Miljö- och stadsbyggnadskontoret
Anna Modin

Miljö- och stadsbyggnadsnämnden

Ansökan om slutbesked för utvändig ändring av enbostadshus samt rättelseföreläggande

FASAD MOT VÄSTER
Fotograf: ark. A.

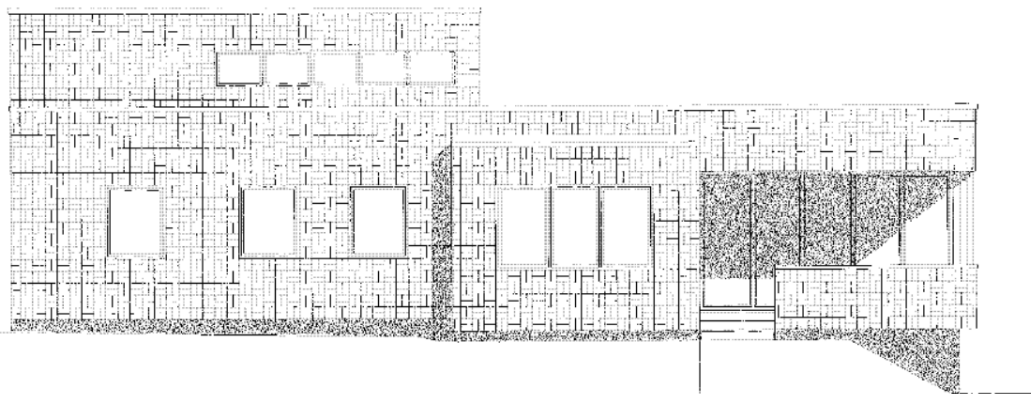
Avvikelserna från godkänt bygglov har inneburit en sådan ändring som avsevärt påverkar byggnadens yttre utseende, vilket också framgår av den fotodokumentation som finns i ärendet. Avvikelserna avseende både räcke och fönsterbyte utgör lovpliktiga ändringar och ändringarna utgör inte sådana mindre justeringar som kan godtas inom ramen för befintligt bygglov.

Aktuell byggnad är ritad av arkitekt Anders Berg 1962. Byggnaden utgör ett välbevarat och tidstypiskt exempel på 1960-talets arkitektur. Den befintliga huvudbyggnaden karaktäriseras av strama kubiska volymer med fasadtegel i korgvävsmönster. Den

kopparplåtklädda taksargen utgör ett för byggnaden värdebärande karaktärsdrag och fönstrens utformning bidrar till byggnadens tidstypiska karaktär.

att nya sätts in, om de utformas likt ursprungliga med samma utseende och material. De vita plastfönstren bedöms som ett främmande material och kulör för byggnaden och dimensionerna är betydligt grövre än de ursprungliga. Den sammantagna bedömningen är att fönstren är viktiga för byggnadens karaktär och dessa kulturhistoriska och kvalitetsmässiga värden kan inte ersättas med nyttillverkade plastfönster. Åtgärden, med dess materialval och utformning, bedöms inte uppfylla kraven på varsamhet mot byggnadens karaktärsdrag i 8 kap. 17 § PBL och innebär en förvanskning av byggnaden som inte är godtagbar. (Ex MÖD:s avgörande den 14 oktober 2015 i mål nr P 3853-15 där byte av fönster inte varit förenlig med 8 kap. 17 § PBL.)

Avseende terrassräcket är det avsevärt högre än vad som redovisats i bygglovsansökan och blir iögonfallande då räcket har monterats med stolpar och infästningar på utsidan av fasaden. Skyddsräcket påverkar byggnadens karaktär, men har i samband med lovprövningen setts som en motiverad åtgärd vid terrassen på taket för att räcket ska uppfylla krav som fallskydd. Enligt ansökan skulle glasträcket sticka upp ca 50 cm och monteras på insidan av taksargen. De verkliga förhållandena och utförandet avviker kraftigt från de godkända ritningarna och har påverkat byggnadens karaktär i större omfattning än vad miljö- och stadsbyggnadskontoret haft att bedöma utifrån ritningarna i inlämnad ansökan.

- a. Montera skyddsräcket på insidan av byggnadens taksarg och återställa fasaden efter infästningar, alternativt avlägsna terrassräcket helt och återställa fasaden efter infästningar.

- b. Ersätta insatta fönster och fönsterdörr i vit PVC med fönster i trä likt befintliga, i enlighet med godkänt bygglov.
3. Föreläggande enligt punkt 2 förenas med ett vite med stöd av 11 kap. 37 § PBL och 4 § lag (1985:206) om viten. Löpande vite fastställs för fastighetsägaren [REDACTED] till 5 000 kronor för varje påbörjad månad, så länge åtgärderna i föreläggandet ej utförts.
